## Audi TT エンジンカバーの取り外し改修

リコール届出番号	外-3392	リコール届出日	2022年4月21日
基準不適合状態にあると認める構造、装置又は性能の状況及びその原因	原動機において、上部に取り付けられたカバー（エンジンカバー）取付け箇所の強度が不十分なため、車両の経過年数や使用状況（非常にスポーティな走行や路面の悪いオフロード走行）によって、カバーが外れることがあります。そのため、エンジンルーム内でカバーが移動してターボチャージャー等の高温箇所に触れると溶損し、最悪の場合、火災に至るおそれがあります。		
改善措置の内容	全車両、エンジンカバーを取り外します。 尚、対策部品の準備が整い次第、新たに届出を行う予定です。

### 不具合発生箇所

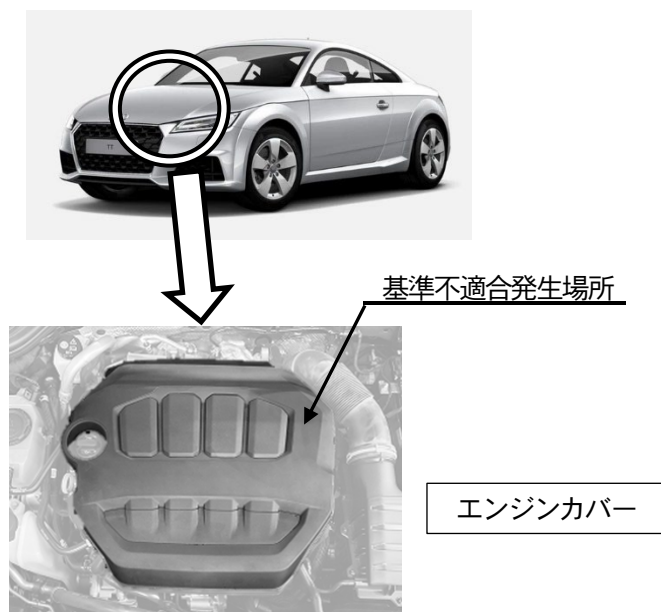
注：  は、取り外す部品を示します。
